Mejora Efectiva el:
1 de Abril de 2020

Malla Serie 5936 de Rexnord

Malla Serie 5930 de Rexnord Mejora de Producto

Diseño Mejorado con los Clips de la Serie 1500 de Rexnord

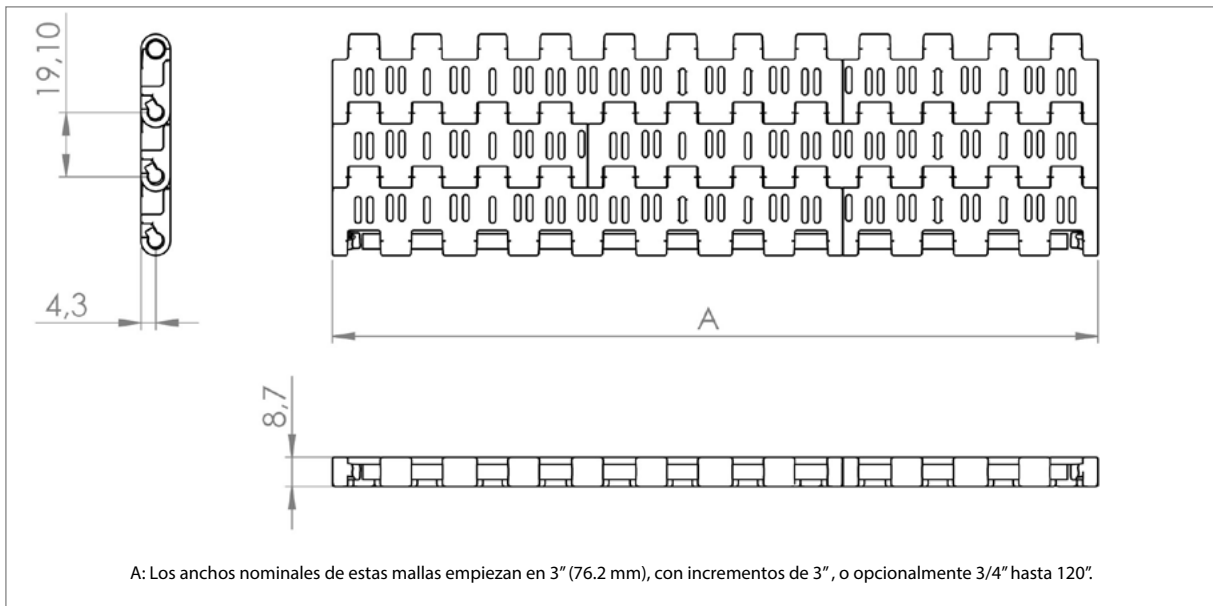
El diseño actualizado es ahora un sistema de un solo módulo que se utiliza tanto como módulo central como final y puede reconocerse por la línea de corte en la parte superior de éste. Esto asegura un chaflán suave en el lateral. La principal ventaja es la fácil instalación y mantenimiento, así como la reducción de inventario.

Hemos actualizado el diseño a un ancho nominal de 6 pulgadas, un 0,5% más ancho que el diseño original.

El nuevo diseño usa el mismo clip de cierre de la Serie 1500 con su característico color amarillo de fácil identificación. Este clip puede montarse fácilmente a mano y sacarse con pequeño destornillador.

- Puede funcionar con los mismos piñones que el diseño original
 - Posición del piñon cada 3 pulgadas entre la transferencia del enlace individual
- En el nuevo diseño no es posible colocar el piñon en la unión de dos módulos. El piñon debe colocarse entre la transferencia del módulo.
